„MEPHARED 2 - druhá etapa Kampusu Univerzity Karlovy v Hradci Králové – zhotovitel stavby“

VYSVĚTLENÍ, ZMĚNA NEBO DOPLNĚNÍ ZADÁVACÍ DOKUMENTACE XDVI

Vysvětlení zadávací dokumentace č. 46 ze dne 16. 12. 2022

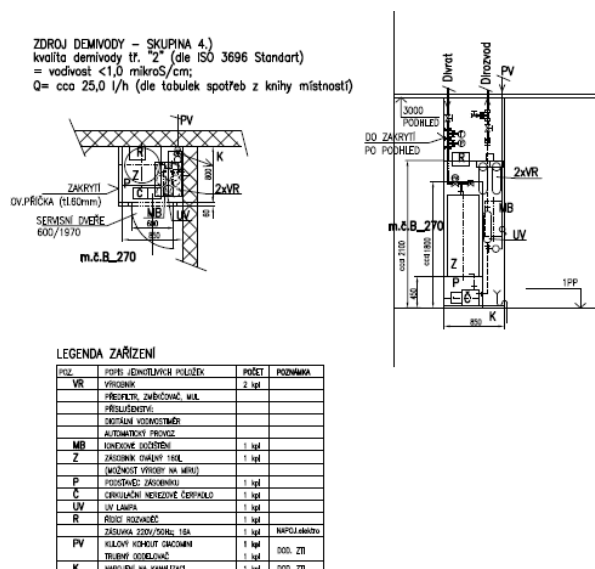
d) Proč je požadováno napojení 220 V/50Hz? Standardně je 230 V/50 Hz.

e) Je kulový ventil GIACOMI na vstupu nebo výstupu do demi zařízení?

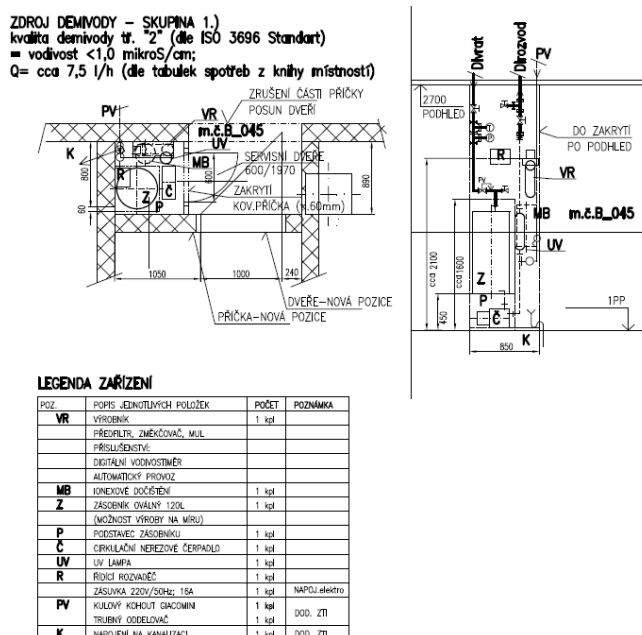
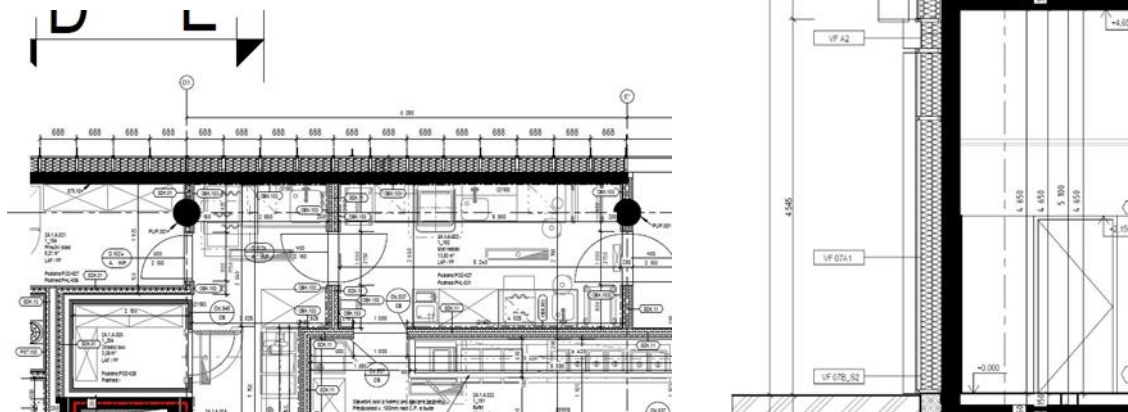
b) Proč jsou požadované oválné zásobníky místo válcových?

Ve výkresech č. 112 až 116, kde jsou zkrešleny sestavy jednotlivých zdrojových stanic, jsou zásobníky popsány, s možností výroby na míru. K této informaci je možno přistupovat jako možný jakýkoliv tvar.

S ohledem na atypické umístění (skříně, niky) je ve výkazu psáno – nádrž nutno přizpůsobit instalačnímu prostoru - v případě odlišného tvaru je tedy nutné zohlednit instalační prostor, který je k dispozici.
